**DIPLOMOVÁ PRÁCE**

**Bytový dům MEDIUMPARK v Hradci Králové**

**1 Posouzení předané PD**

Obrázek 2: Půdorys 3. NP

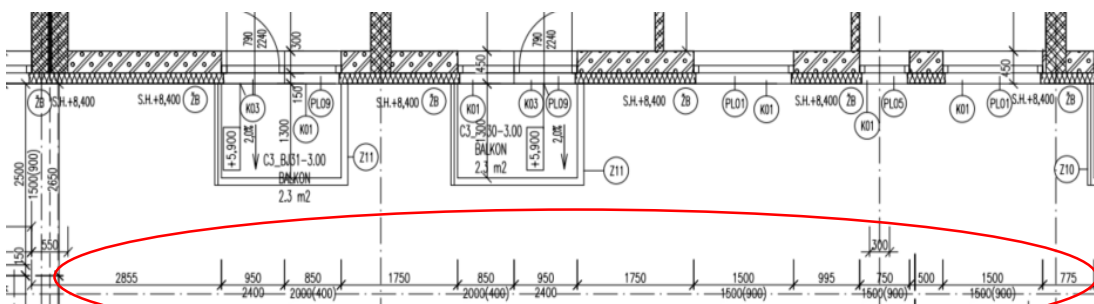
Ve statické části projektové dokumentace je nesprávně zakreslena poloha balkónů na 3. NP objektu C. Dle požadavku architekta je nutné, aby balkóny v sousedních podlažích byly vůči sobě odsazeny (narušení jednodlosti fasády). Tento požadavek je také zakreslen v architektonicko-stavebním řešení, ale již není zakreslený v půdorysu tvaru stropu nad 2. NP.

Z obrázků je patrný nesoulad polohy v jednotlivých částech projektové dokumentace

Náprava této chyby spočívá v úpravě výkresu tvaru 3. NP dle přiloženého výkresu (příloha 1). Tato oprava nemá zásadní vliv na statiku objektu. Kompletní výkres opravy je přílohou této části.

Obrázek 4: Chybějící SDK kastlík v ASŘ

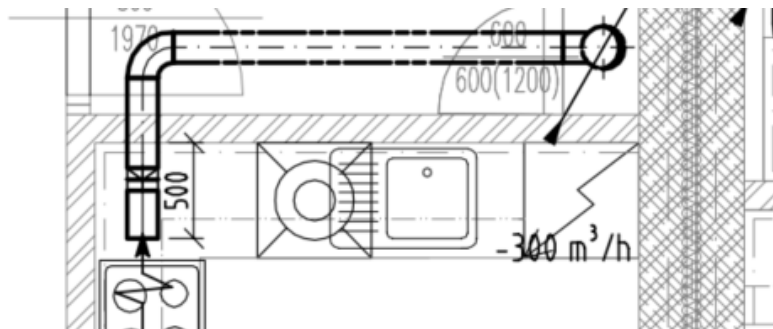
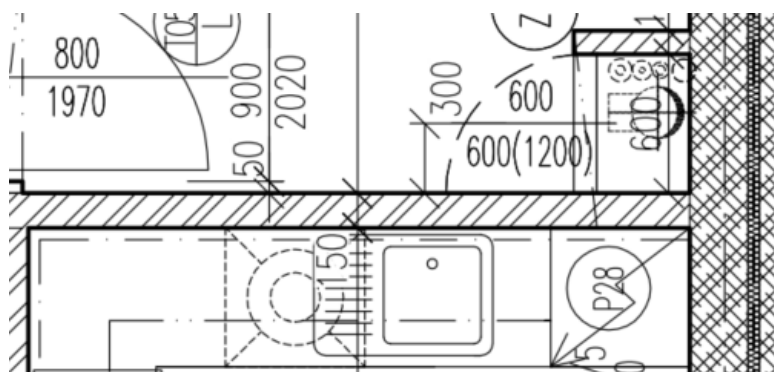
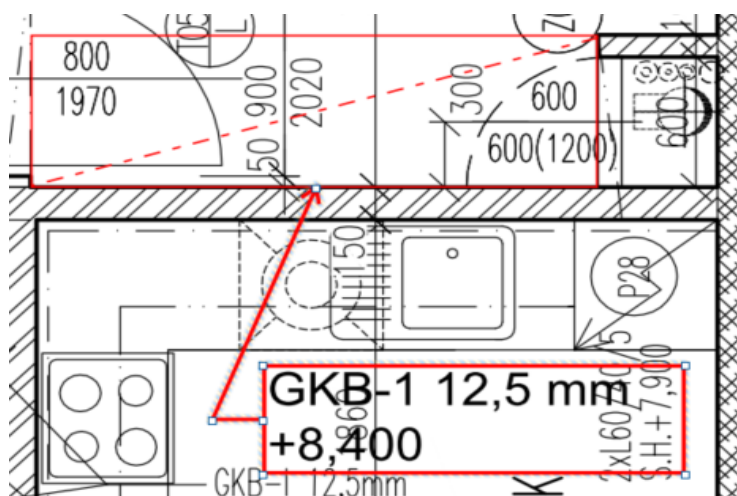
V bytových jednotkách B1.11; B2.23; B3.35 a B4.47 je ze stoupačí šachty vyvedeno potrubí VZT pro odvětrávání kuchyně. Toto potrubí je veden pod stropem šatny. V architektonicko-stavebním řešení chybí zakreslení SDK kastlíku, který slouží k zakrytí tohoto potrubí.

Opravou této vady může být doplnění sádkartonového kastlíku v místě vedení VZT potrubí

Obrázek 6: Chybně navržené zábradlí

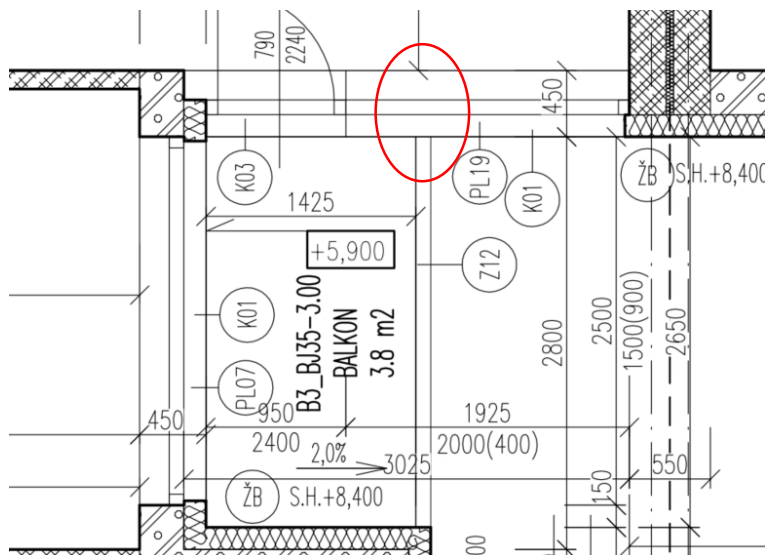
V architektonicko-stavebním řešení je v bytech B2.23; B3.35; B4.47 špatně navrženo zábradlí balkónu. Toto zábradlí je ukončeno s hranou parapetu a vzniká tak mezi zasklením a koncem zábradlí mezera široká zhruba 20 cm. Tato mezera by mohla být nebezpečná v případě přístupu dětí na balkón.

Náprava této chyby spočívá v prodloužení horní a střední tyče zábradlí tak, aby se zmenšila mezera mezi zasklením a koncem zábradlí.

Obrázek 8: Výřez vnitřní kanalizace v 1. PP obj. B

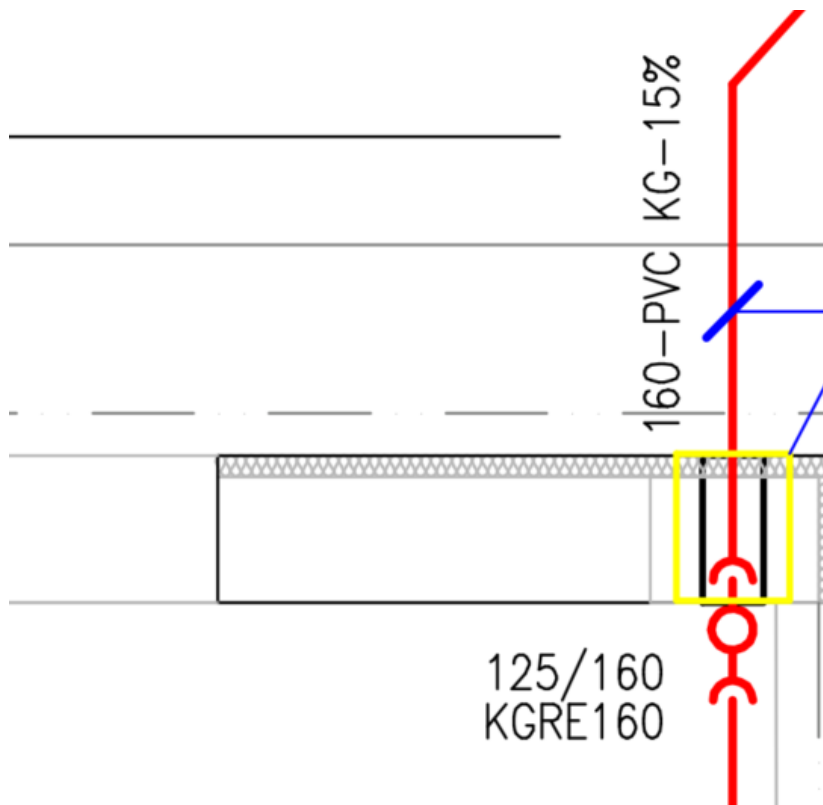
Ve výkresu vnitřní kanalizace v 1. PP objektu B je nesprávně navržená poloha prostupu kanalizačního potrubí. Vzdálenost kraje jádrového vrtu od dilatační spáry je pouze cca 60 mm. V případě dodržení navržené polohy by došlo k navrtání těsnícího dilatačního pásu bílé vany, který je široký 150 mm od osy dilatační spáry.

Oprava tohoto problému spočívá v posunutí polohy prostupu vnitřní kanalizace minimálně o 150 mm od dilatační spáry.

Obrázek 9: Špatně navržená poloha střešní vpusti

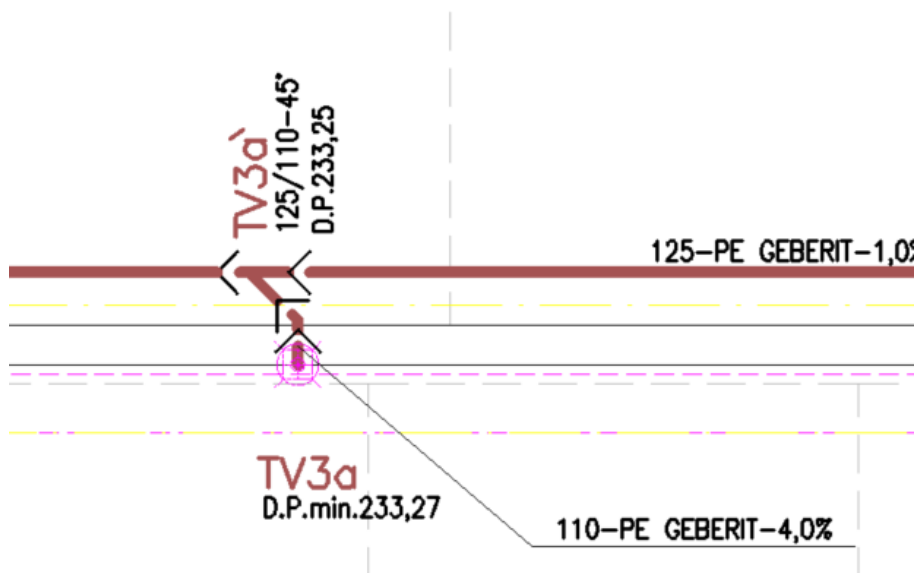
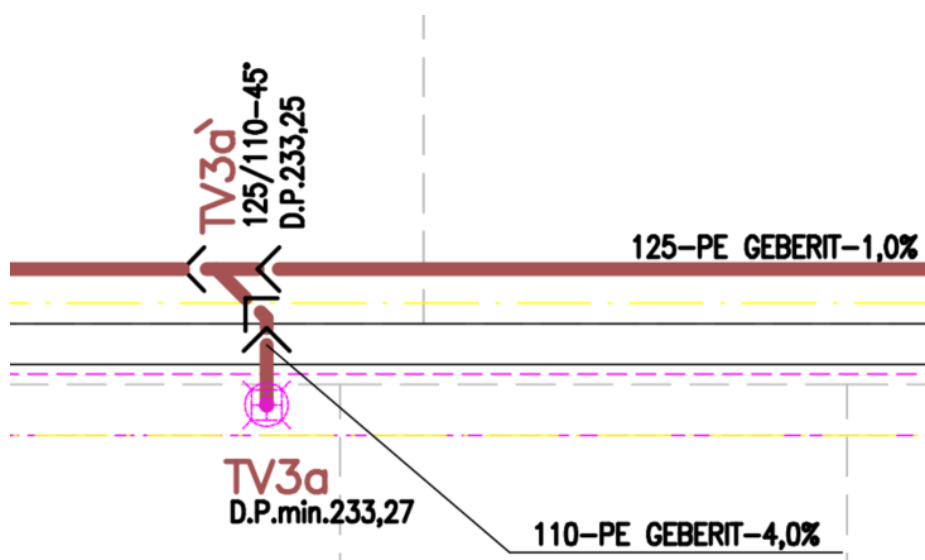
Nevhodně navržená poloha střešní vpusti v 1. PP má za následek vyústění vpusti do stěny v 1. PP. Tento detail je velmi těžko proveditelný.

Nápravou této chyby je posun polohy střešní vpusti mimo stěnu. Pro úsporu nákladů na jádrový vrt by bylo vhodnější posunout vpust do vnitřní části suterénu, nicméně z důvodu příliš velkého navýšení skladby střešního pláště je nutné zvolit posun na opačnou stranu a provést jádrový vrt.

Obrázek 11: Výřez ASŘ 1. NP objektu C - koupelna C1.03

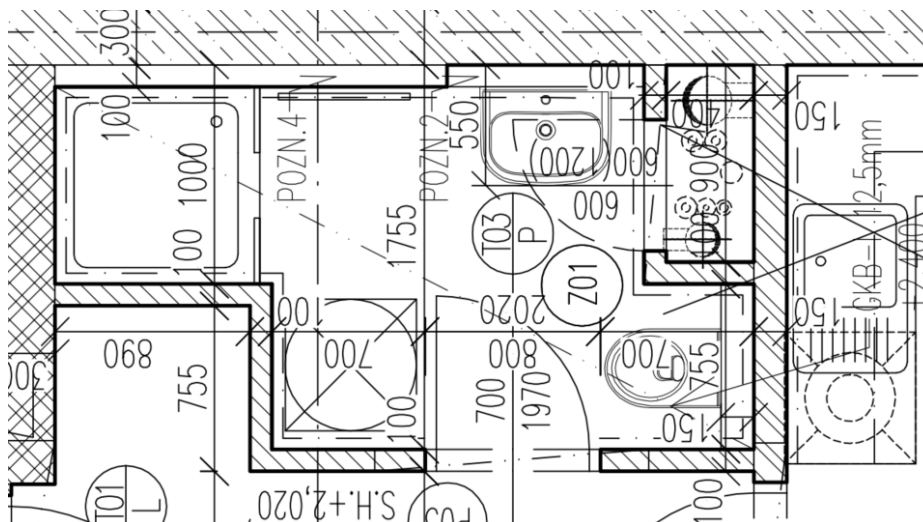
V bytech C1.03, C1.04, B1.12 a dále ve stejných bytech na vyšších podlažích je nevhodně navržená dispozice koupelny, která neumožňuje použití sprchových vaniček bez podezdívky s výškou pouze 3 cm (vaničky Anima Limnew dle standardu developera). Sprchové kouty jsou umístěny příliš daleko od instalačních šachet. Z tohoto důvodu není možné dovést instalační potrubí v požadovaném minimálním spádu ve skladbě podlahy.

Řešením problému je ustavení sprchové vaničky na dodávané nožičky (výška cca 100 mm) a její následné podezdění a obložení soklu. Nicméně toto řešení poměrně snižuje komfort užívání.

Obrázek 12: Chybějící instalační přizdívka v čele vany

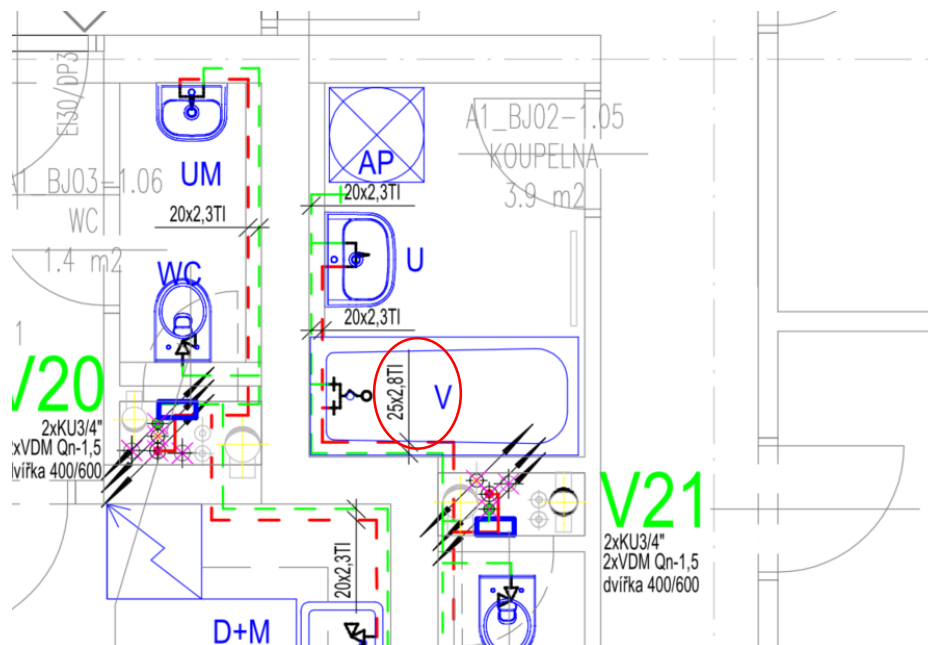
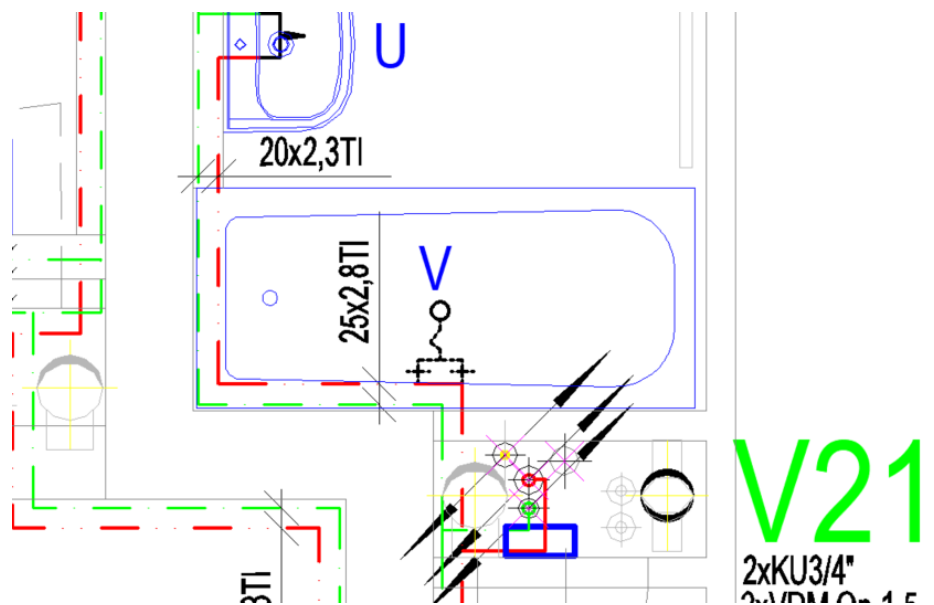
V bytě A1.02 a ve shodných bytech na vyšších podlažích nejsou navrženy instalační přízdívky z vanou v místě osazení sprchové baterie. Jedinou variantou je tak zasekání potrubí teplé a studené vody do akustického zdiva. Toto řešení by mohlo mít za následek narušení akusticky-izolačních vlastností zdiva a přenos hluku do sousedního bytu.

Tento problém má v zásadě dvě řešení. Prvním je dozdění instalační přizdívky i v čele vany, ovšem toto řešení vyžaduje instalaci kratší vany, což značně snižuje uživatelský komfort. Druhé, vhodnější, řešení je přesun sprchové baterie na sousední stěnu, do které je možno vodovodní potrubí zasekat.

Obrázek 14: Výřez výkresu vnitřní kanalizace 1. PP

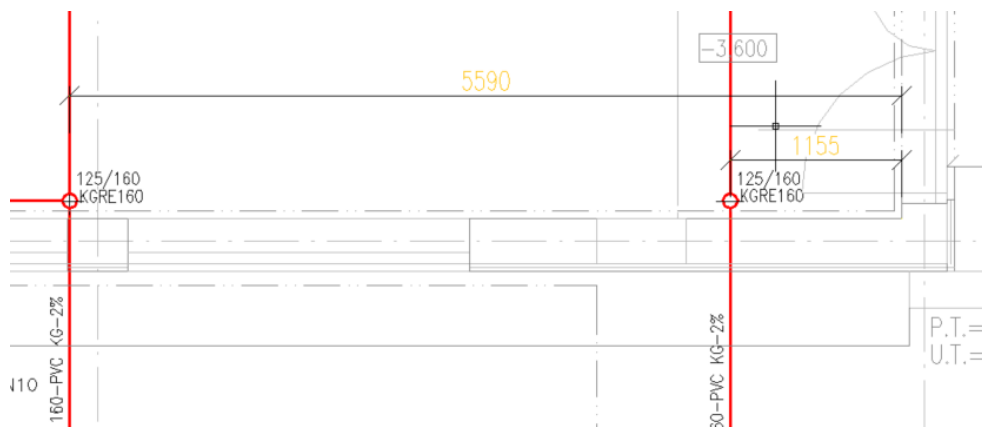
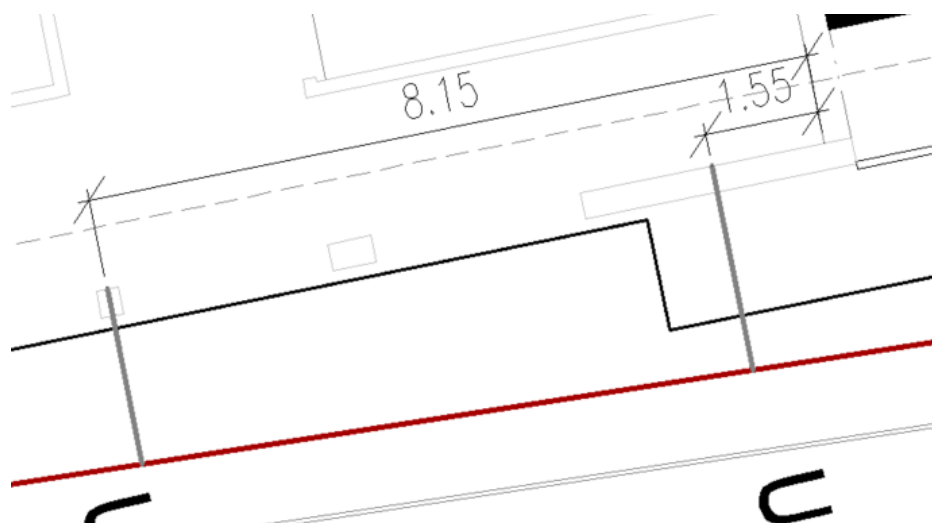
V půdorysu vnitřní kanalizace 1. PP jsou u vstupu pro invalidy zakresleny polohy prostupů v jiných místech než v situaci areálové komunikace. Rozdíl polohy činí 0,45 m a 2,25 m.

Oprava tohoto problému spočívá v posunutí objektových přípojek areálové kanalizace dle polohy vnitřní kanalizace. Nebude tak nutné upravovat trasy vnitřní kanalizace a nebude navýšeno množství použitého kanalizačního potrubí.
